Obiekt: włączenie nowoprojektowanej drogi powiatowej nr 1206W Grudusk - Łysakowo do drogi wojewódzkiej nr 616

Faza projekt budowlany

Dotyczy: uzgodnienia konstrukcji nawierzchni włączenia do DW 616 rozbudowywanej dr. pow. nr 1206W Grudusk – Łysakowo.

Przedsiębiorstwo Inżynierskie
Pracował Normalny
453POL-PROJEKTOWY
1:50
Czerzy Mikolajewski
MAZ0515PMBD15

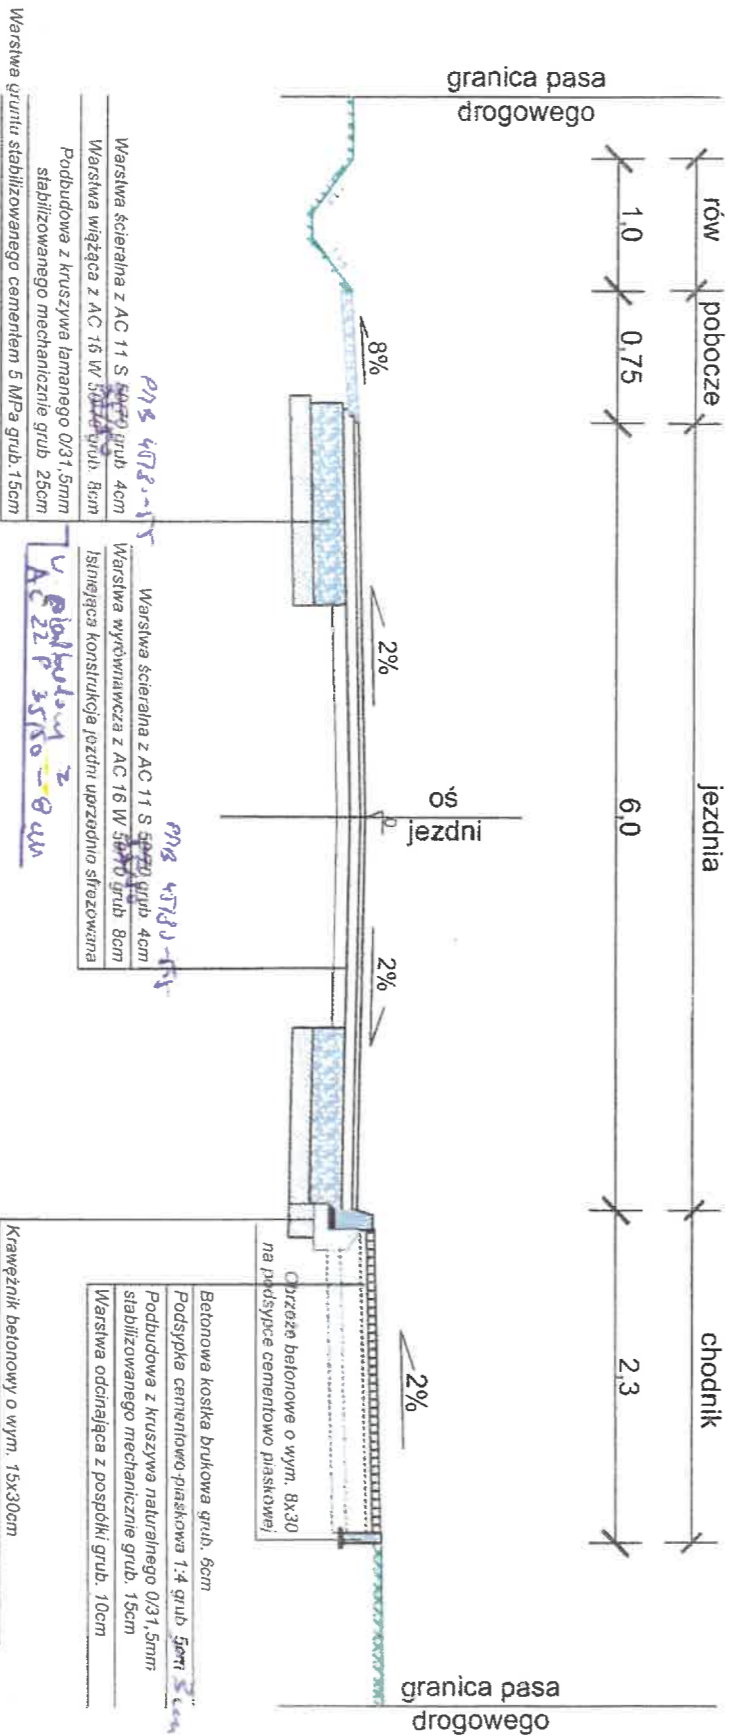
W odpowiedzi na pismo z dnia 11.06.2021r, Mazowiecki Zarząd Dróg Wojewódzkich w Warszawie **uzgadnia w zakresie pasa drogowego drogi wojewódzkiej nr 616** (Uzgodnienie nr UK-616-81/21 z dnia 12.07.2021r) konstrukcję nawierzchni włączenia do drogi wojewódzkiej nr 616 rozbudowywanej drogi powiatowej nr 1206W Grudusk – Łysakowo, zgodnie z załączonym do pisma rysunkiem: *Przekrój Normalny* oraz poniższymi uwagami:

- w pasie drogi wojewódzkiej w konstrukcji poszerzenia jezdni pomiędzy warstwą wiążącą z betonu asfaltowego a warstwą podbudowy z kruszywa łamanego należy przyjąć i wykonać warstwę podbudowy z betonu asfaltowego AC 22 P 35/50 grubości 8 cm,
- w pasie drogi wojewódzkiej w konstrukcji jezdni do warstw bitumicznych należy zastosować asfalty odpowiednio: do warstwy ścieralnej asfalt PMB 45/80-55, do warstwy wiążącej asfalt 35/50,
- w pasie drogi wojewódzkiej w konstrukcji chodnika warstwę podsypki cementowo – piaskowej 1:4 należy przyjąć i wykonać o grubości 3 cm,
- przed przystąpieniem do robót należy uzyskać zgodę, Rejonu Drogowego Ciechanów, na prowadzenie prac w pasie drogowym drogi wojewódzkiej.

zawieszono przez Skarżyski urząd wojewódzki w. 616
UK-616-81.1.24. z dnia 13.03.2024
Uzasadniam konstrukcję nawierzchni i szczegóły konstrukcyjne
w całości - ze zmianami wniesionymi na rysunku
